島根原子力発電所
新規制基準への適合性確認に係る
保安規定変更認可申請（補正）について
（SA設備のLCO/AOT コメント回答）

2023年12月
中国電力株式会社

2023/3/28の審査会合における、新規制基準施行に伴う変更のうち重大事故等対処設備に係る運転上の制限等（SA設備のLCO/AOT）に対する指摘事項について回答する。

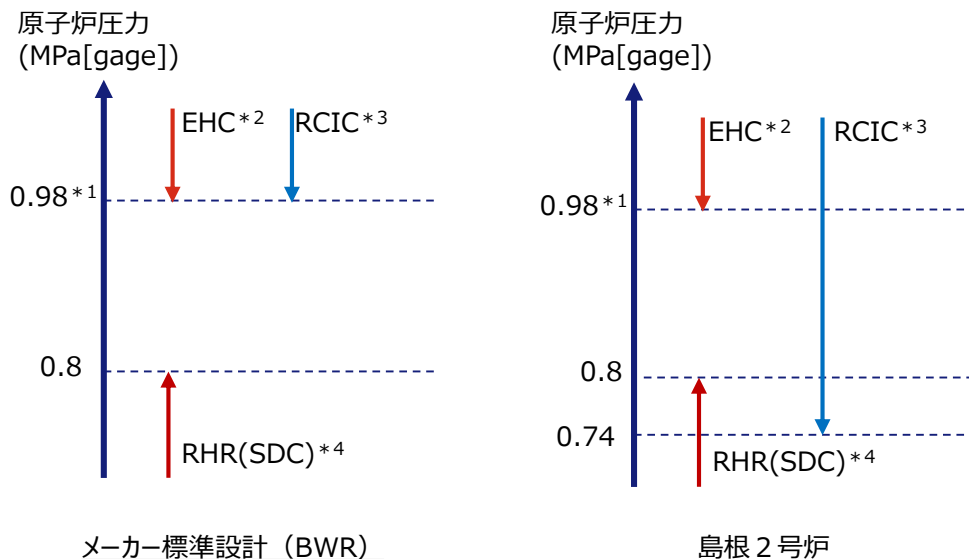
原子炉隔離時冷却系ポンプの「低圧運転点」でのサーベイランスについて、先行審査プラントとの相違点を説明すること。その上で、所内蒸気を用いてサーベイランスを行うと判断した理由、主蒸気にてサーベイランスを行うとした場合のプラントへの影響について、建設時に実施した主蒸気を用いた「低圧運転点」の試験方法及び保安規定審査基準の「実条件性能確認」との対応関係を踏まえて説明すること。

- 島根 2 号炉における原子炉隔離時冷却系ポンプでは、メーカーによるBWR標準設計に対して、建設時の試験で性能を確認している低圧運転点（原子炉圧力0.74MPa[gage]）での運転を有効性評価で見込んでいる。なお、先行プラントでは、低圧運転点は設定されていない。

注：島根 2 号炉では、設計上の配慮として原子炉隔離時冷却系と残留熱除去系（停止時冷却モード）の運転範囲が重複するようにメーカー標準設計（0.98MPa[gage]）から見直し、原子炉隔離時冷却系の運転下限圧力を0.74MPa[gage]として設計している（構造については見直しは行わず、メーカーによる試験により性能を確認した運転下限圧力に設計を見直したもの。）。（残留熱除去系（停止時冷却モード）の運転上限圧力：0.8MPa[gage]）

残留熱代替除去ポンプ設置位置

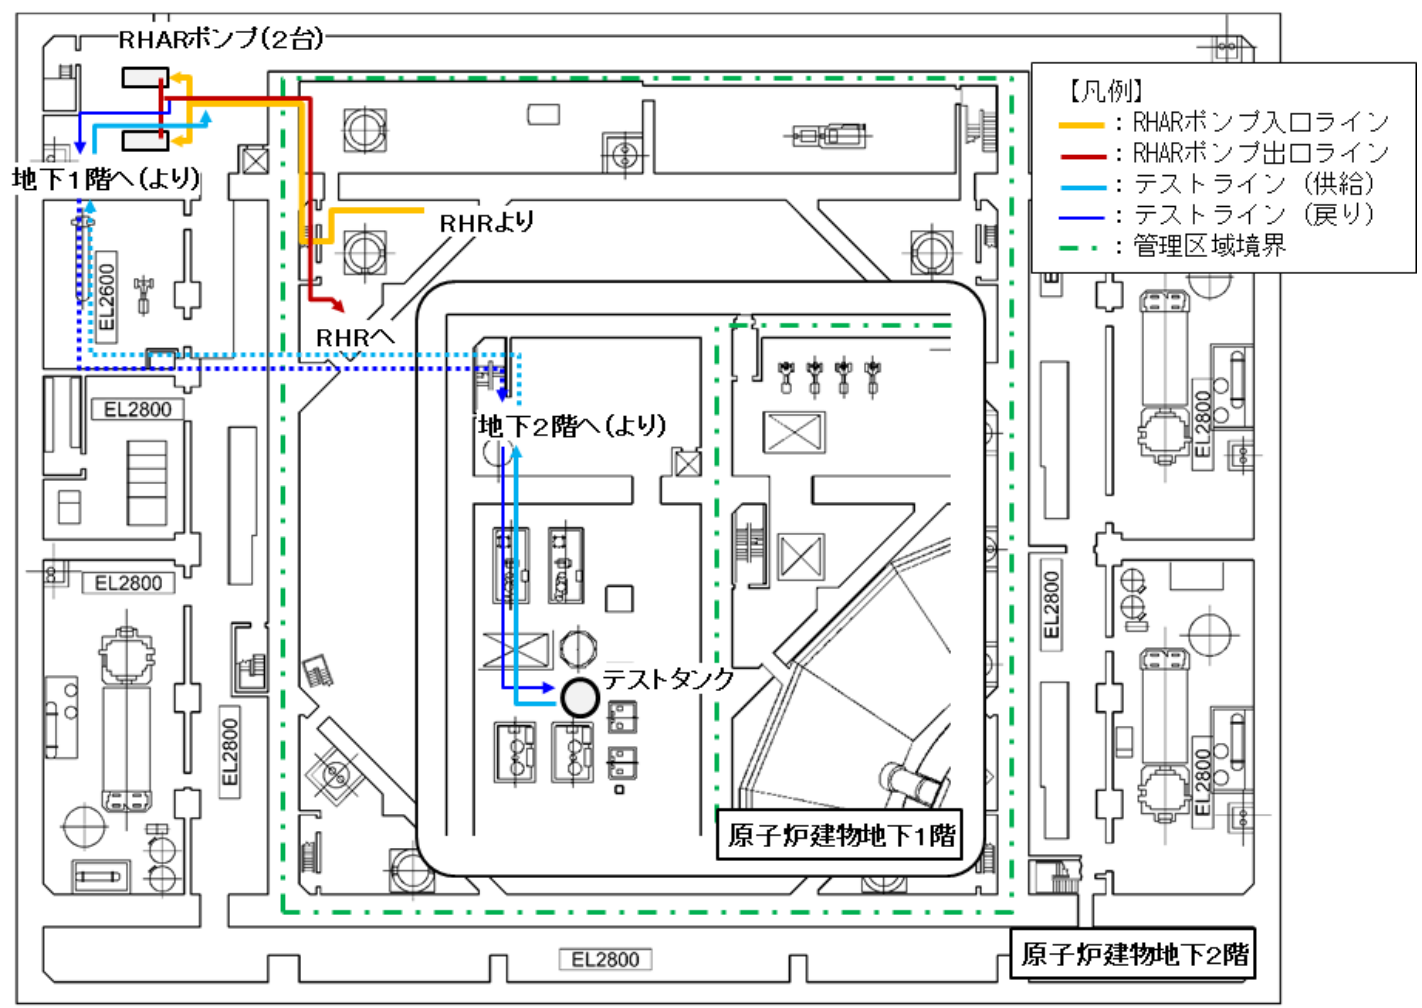
残留熱代替除去系のサーベイランスの実施方法について、保安規定審査基準（確認する機能が必要となる事故時等の条件で必要な性能が発揮できるかを確認するための十分な方法）の要求事項を踏まえ、対象機器を含めた系統の「実条件性能確認」として、十分な方法であることを説明すること。また、説明においては、テストタンクを用いたライン構成での確認が、重大事故時に使用する際の系統構成での圧損を踏まえたものになっていること等、実条件性能確認との同等性を有するものであることを説明すること。

- 今回の原子炉停止期間はサプレッションチェンバ内部水の入れ替えを行うため、非管理区域の機器への放射性物質の付着は少ないと考えられることから、サプレッションチェンバを水源としたRHARポンプの確認運転により実条件性能の確認を行い、テストタンク水源でのRHARポンプの確認運転により実条件と同等の性能評価が可能であることを確認する。
- 今回の原子炉停止期間以外では、サプレッションチェンバを水源としたポンプの確認運転により放射性物質が非管理区域の機器に付着することを防止するため、テストタンクを水源としたRHARポンプの確認運転を行う。

- RHARポンプは、サプレッションチェンバを水源とした有効吸込水頭を確保するため、原子炉建物地下2階に設置する必要があるが、原子炉建物地下2階のうち管理区域には設置スペースを確保できないため、原子炉建物地下2階のうち非管理区域に設置している。
- サプレッションチェンバを水源としてRHARポンプの確認運転を実施した場合、確認運転後に非管理区域の機器への通水による除染を行ったとしても、弁やポンプは複雑な構造であり、軸封部等の狭隘な部位や部材表面の凹凸に粒子状の放射性物質が入り込むことで、内部の水の流れが少ない部分に滞留した放射性物質を取り除けない可能性がある。また、配管内部に付着した放射性物質が通水により取り除けない場合、配管は溶接により接続された長尺物であることから、分解による配管内部の除染は構造上困難である。このため、サプレッションチェンバ内部水を非管理区域の機器へ通水することは放射線防護上困難である。
